淀川水系ダム事業費等監理委員会資料

一天ヶ瀬ダム再開発事業一

令和元年10月29日

近畿地方整備局 琵琶湖河川事務所

1-① 減勢池部掘削方法の変更による増 【約9億円増】（増額の縮減 約2億円を含む）

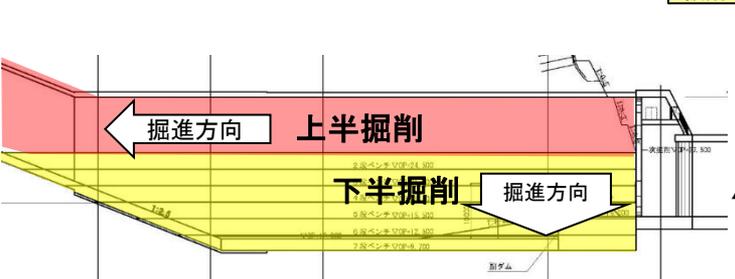
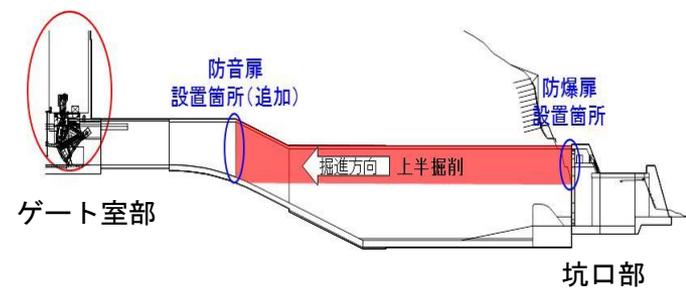
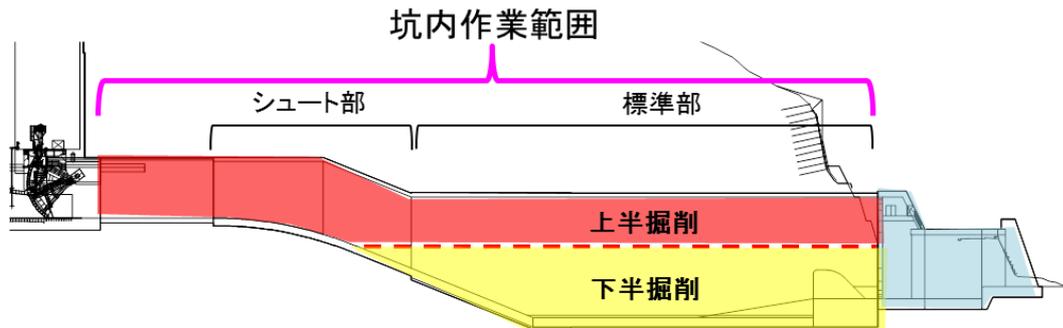
- 坑口付近でブレイカーによる掘削を開始したところ、当初想定していた1.3t級ブレイカーでは掘削できなかったことから、現地において試験施工を実施した結果、施工可能であった4.0t級ブレイカーに変更する必要が生じ、約9億円の増額となった。

- 上半掘削に着手したところ、1.3t級ブレイカーでは掘削が不可能であった。
- 下半掘削に着手したところ、1.3t級ブレイカーでは小割破碎が不可能であった。
- 現場試験の結果、掘削可能であった4.0t級ブレイカーに変更(2.0t級、3.0t級についても掘削できないことを確認)。

- 上半部の掘進先に位置するゲート室部に発破による影響が発生することが判明。
- 対策を検討した結果、防音の為の鋼製扉の追加設置が必要となった。

- 上半掘削において4.0t級ブレイカーを活用するにあたり、検討の結果、発破をとり止めることが可能となった。
- 発破に伴う仮設備(防爆扉等)の設置を不要とすることで、約2億円の縮減を図った。

コスト比較を行い、発破から4.0t級ブレイカーによる直接掘削に変更することにより増額の縮減を図った。

1-③ 覆工仮設備費用の増 【約16億円増】（増額の縮減 約10億円を含む）

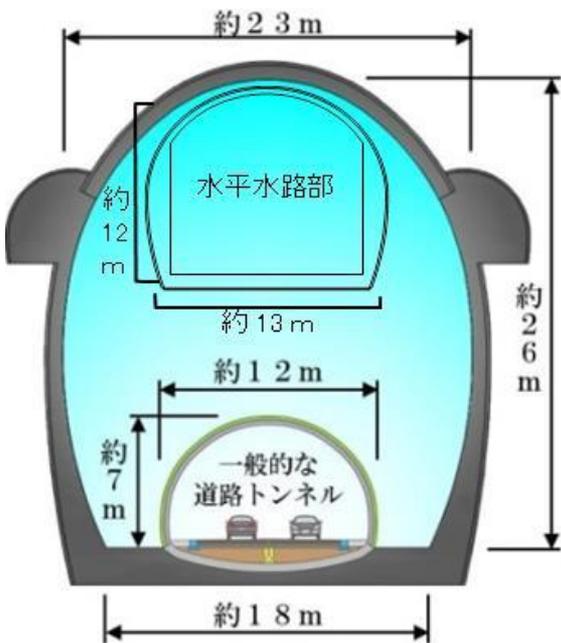
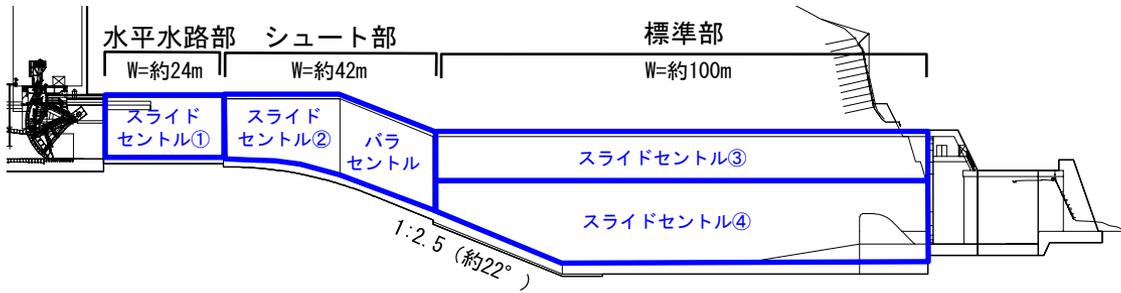
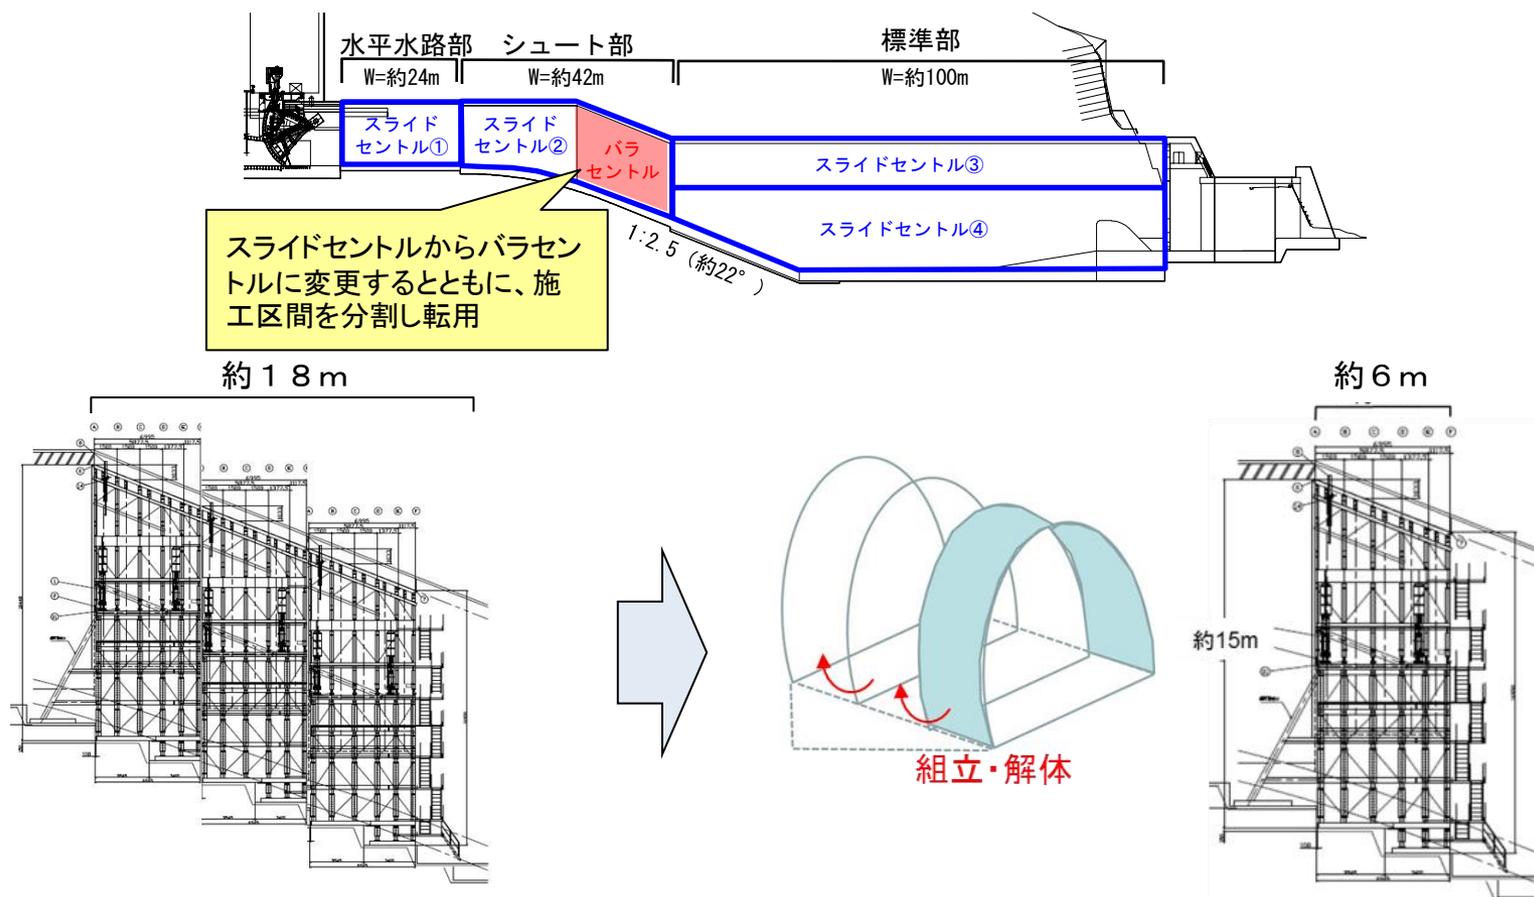
- 減勢池部は国内最大級の大断面かつ複雑な形状の水路トンネルであり、類似の施工実績が無いことから、断面形状に応じたセントルの区割りを行い、セントル毎に一般的な道路トンネル用スライドセントル事例を元に費用を類推した。
- シュート部及び標準部を施工するのに先立ち、平成29年11月に施工業者により施工計画を検討した結果、一般的な道路セントルよりも部材量を増加させ高強度の構造とする必要が生じたことにより、約16億円の増額となった。

- シュート部についてもスライドセントルでの施工を計画していたが、急勾配区間をスライドセントルで施工するには追加対策が必要となり、大幅なコスト増が見込まれたため、委員からの助言を踏まえ、シュート部の一部の区間についてはバラセントルによる施工に見直しを行い、更に施工区間を3分割してバラセントルを転用することで約10億円の縮減を図った。

(1) 鋼管矢板切断方法の変更【約4億円増】(増額の縮減約2億円を含む)

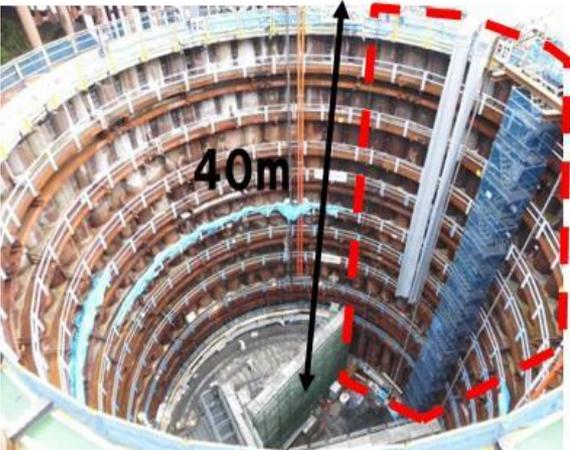
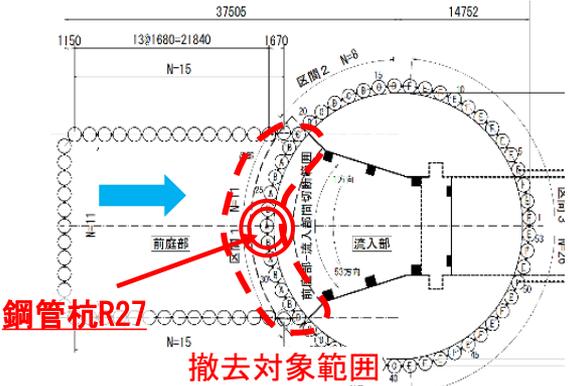
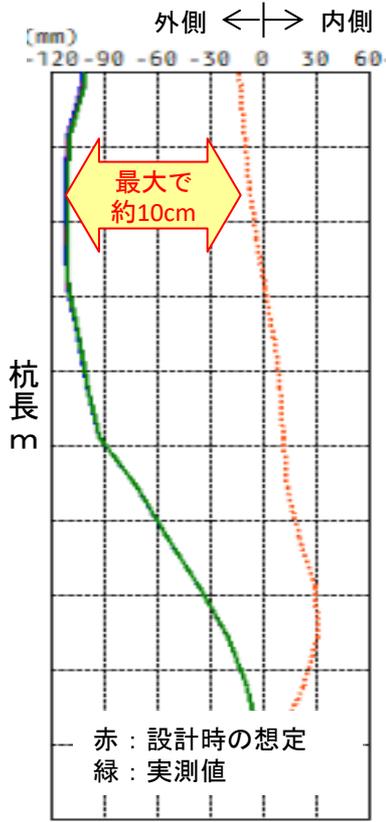
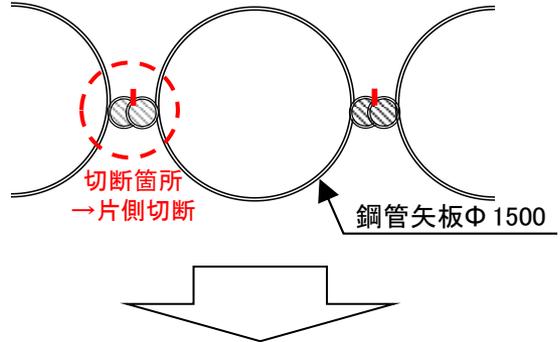
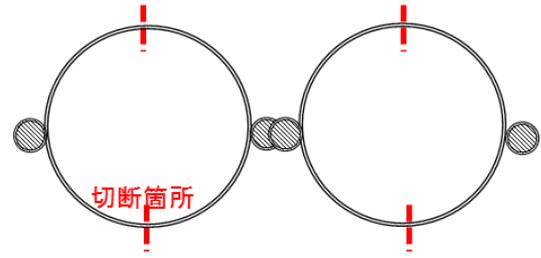
- 鋼管矢板切断の先行事例において、鋼管杭の変位及び止水モルタルによる固着等の影響により1箇所の切断では引き抜く事ができず、両側2箇所を切断し、振動を与えながら引き抜いたことが明らかとなった。
- 本事業においても継手部に止水モルタルの充填や設計時の予測を上回る変位(最大約10cm)が確認されており、引き抜きが困難であることが想定されることから、1箇所の切断から両側2箇所の切断に変更することとした。

- 先行事例と同様に継手部で切断すれば引抜方法の変更等が必要になると想定されたことから、委員からの助言を踏まえ、変位や固着の影響を受けない鋼管部2箇所での切断に変更することで約2億円の縮減を図った。

(2) 円環支保工縁切り対策の追加【約1億円増】

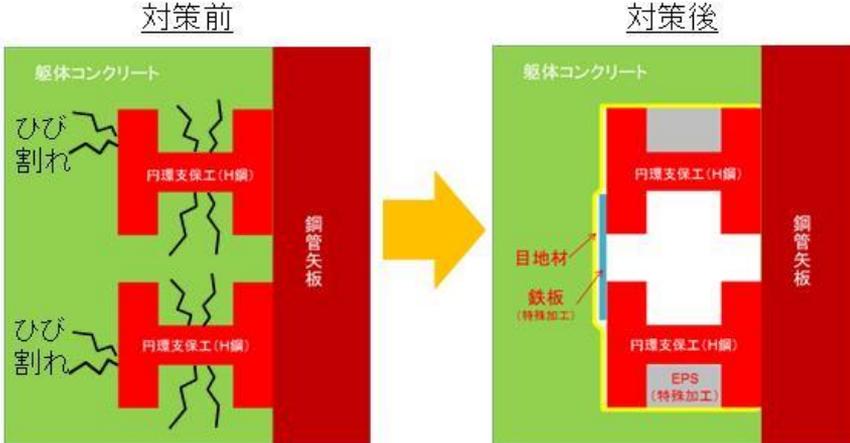
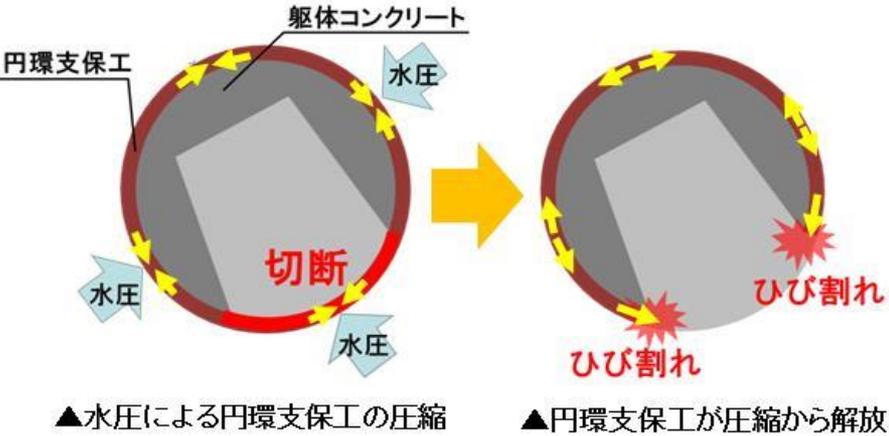
- 応力解析の結果、取水口側の鋼管矢板と円環支保工の切断の際に、円環支保工が変位し、躯体コンクリートにひび割れが生じることが懸念されたことから、ひび割れ対策として縁切り工法を追加する必要が生じたため、約1億円の増額となった。

➤ 当初はH鋼に直接コンクリートが接する構造であったが、縁切りを行う構造に見直し。

2-② 覆工仮設備費用の増 【約3億円増】

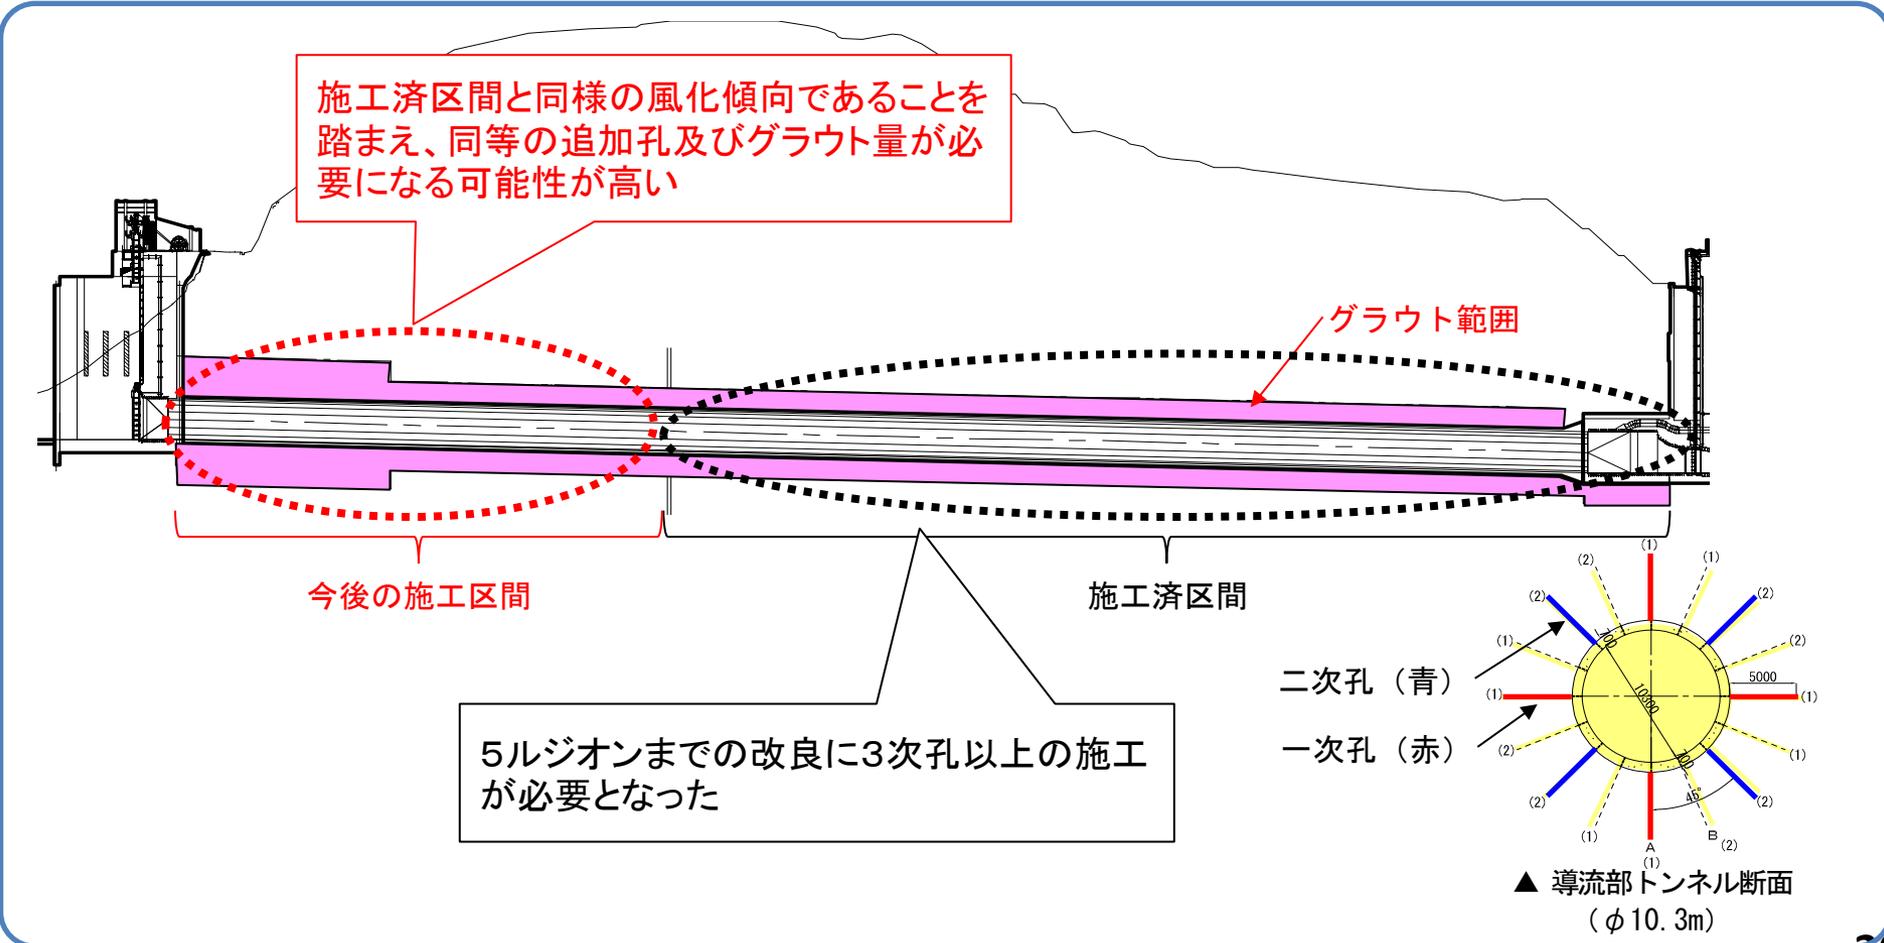
- トランジション管との接続部について、導流部から継続してスライドセントルにより施工することを想定しており、導流部に存置しているセントルを用いることとしている。
- 立坑掘削完了後に設計時の予測を上回る鋼管矢板の変位が確認されたため、導流部側の矢板切断時の躯体への影響を検討する必要性が生じた。
- 応力解析結果により、矢板切断時に躯体底部にひび割れが生じる危険性があるため、鋼管矢板切断後ただちに覆工を行う必要があり、バラセントルによる施工に変更することとしたため、約3億円の増額となった。

- 鋼管矢板切断時に接続部の底部で引張り応力が発生。
- 切断後、応力発生箇所の補修をただちに行い、覆工も完了させる。

<不確実性の精査>

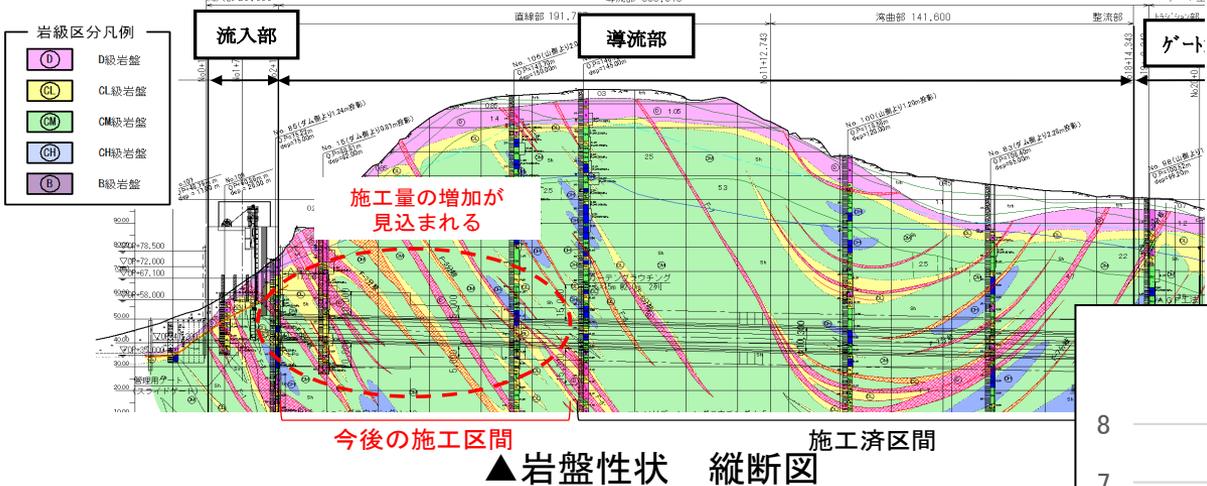
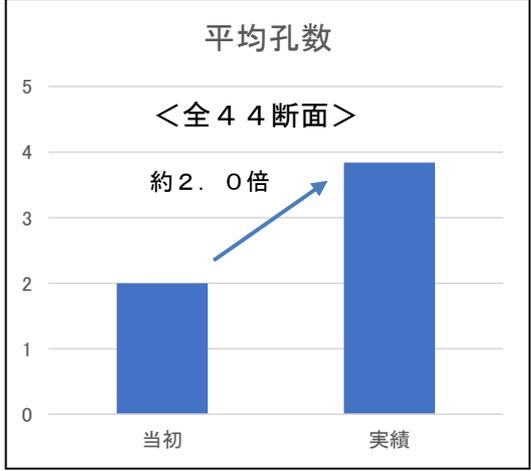
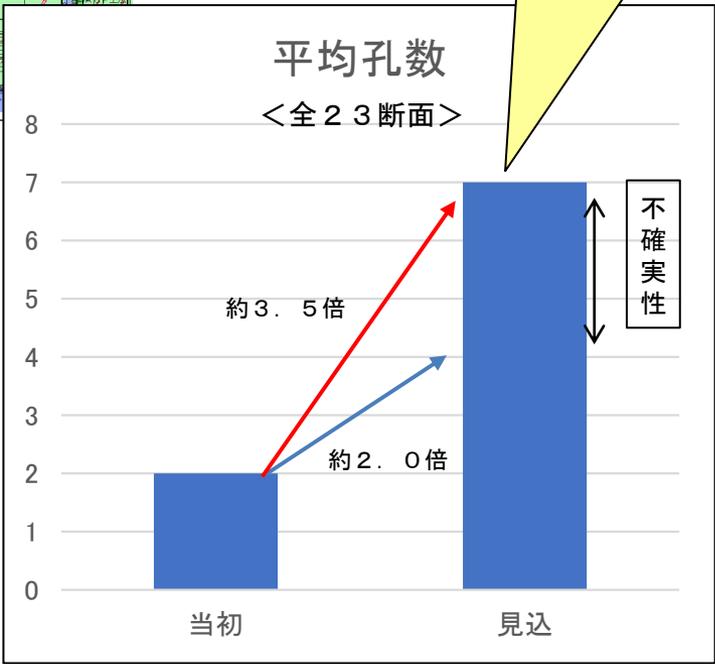
- 今後の施工区間におけるグラウト施工量は、施工済区間のうち風化傾向等の地質条件が類似している区間の施工実績から最大限の施工量を想定し、費用を計上している。
- 施工済区間では、5ルジオンまでの改良に3次孔以上(平均3.8次孔、最大7次孔)の施工が必要となった実績が生じており、今後の施工区間においても施工量の増加が見込まれるものの、施工量が最大となるかは不確実な部分であると考えられる。

推定量には不確実性を伴う。
増額(約2億円増)については、最大次孔数により算定。

②減勢池部覆工構造の見直し
減勢池部の覆工構造を見直し、隅角部を円形化することで必要な鉄筋量を軽減する。

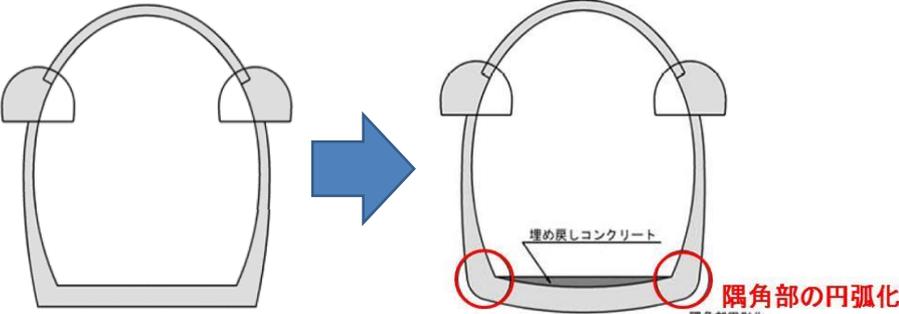
③ゲート室部上屋構造の見直し
ゲート室部上屋を必要最小限の形状に見直し。
